WYNIKI KONSULTACJI SPOŁECZNYCH

Uwagi w ramach konsultacji projektu budowy układu ulic na terenie inwestycyjnym pomiędzy ul. Kąty a ul. A. Schmidta w Żołędowie przeprowadzonych w dniach 17.02.2023 – 06.03.2023

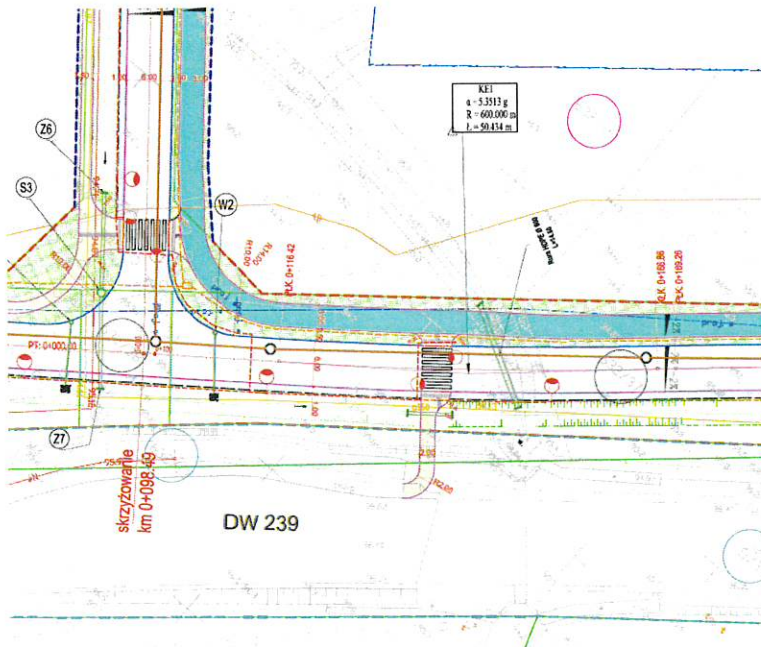
Wnioskuje o zaprojektowanie połączenia rowerowego nowych ulic ze skrzyżowaniem: Kąty/Długa/Szosa Gdańska. Koniec planowanych dróg znajduje się w odległości około 100m od tego skrzyżowania (znajduje się tam chodnik, po którym będą rowerzyści najprawdopodobniej jeździć w przypadku braku realizacji tej drogi rowerowej. Dojazd w tym miejscu może być realizowany jezdnią - ale brakuje wtedy zjazdu rowerowego z "miejsca do zawracania".

Odpowiedź: Nie było i nie jest planowane wejście w pas drogi wojewódzkiej DW 239. Za skrzyżowaniem Kąty/Szosa Gdańska jest chodnik, brak ścieżki.

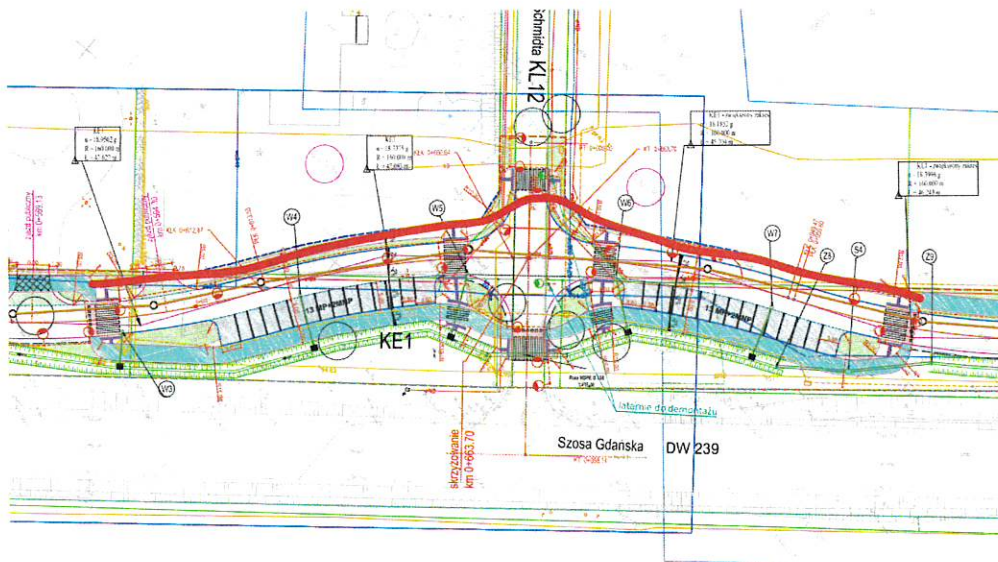
Brakuje też w przejścia dla pieszych w kierunku istniejącej zatoki przy DW239 (skrzyżowanie KE1 i KL12).

Odpowiedź: projekt zakłada dojście do zatoki autobusowej przy skrzyżowaniu KE1 i KL12. Zgodnie z poniższym fragmentem PZT.

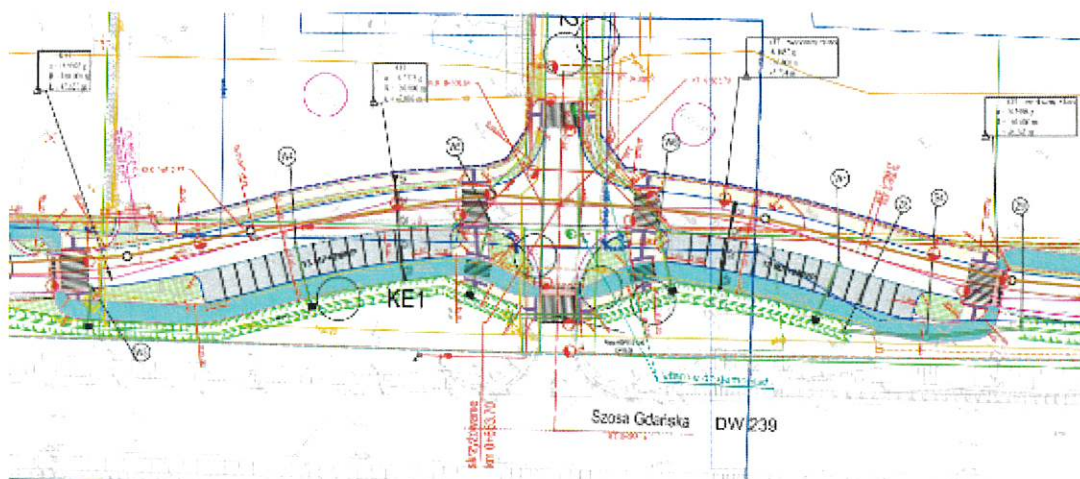
Sugestia do PZT.2 Ulica inwestycyjna, aby ścieżkę rowerową z obrębie skrzyżowania z ruchem okrężnym, zaprojektować po tej samej stronie co przejście dla pieszych. Zmiana przebiegu drogi rowerowej na drugą stronę ulicy i po "rondzie" z powrotem powoduje, że mamy do przekroczenia 2 dodatkowe przejazdy dla rowerów. Ponadto sądze że spora grupa rowerzystów i tak pojedzie prosto po ścieżce dla pieszych .

Odpowiedź: Ukształtowanie skrzyżowania zostało podyktowane przewidywanym ruchem pojazdów ciężarowych, którym należy zapewnić odpowiednie trajektorie przejazdu. Stąd konieczność pozyskania terenu z działki restauracji, co oznacza utratę wielu miejsc parkingowych. Utworzono w ich miejsce parking wzdłuż jezdni, a ten musi mieć dojazd. Po konsultacjach na wniosek właścicieli zlikwidowano chodnik i dodano drugi zjazd (wynika to z wymagań przeciwpożarowych). Nie ma więc możliwości zmiany trasy ciągu pieszo-rowerowego. Zmieniony projekt w załączeniu.
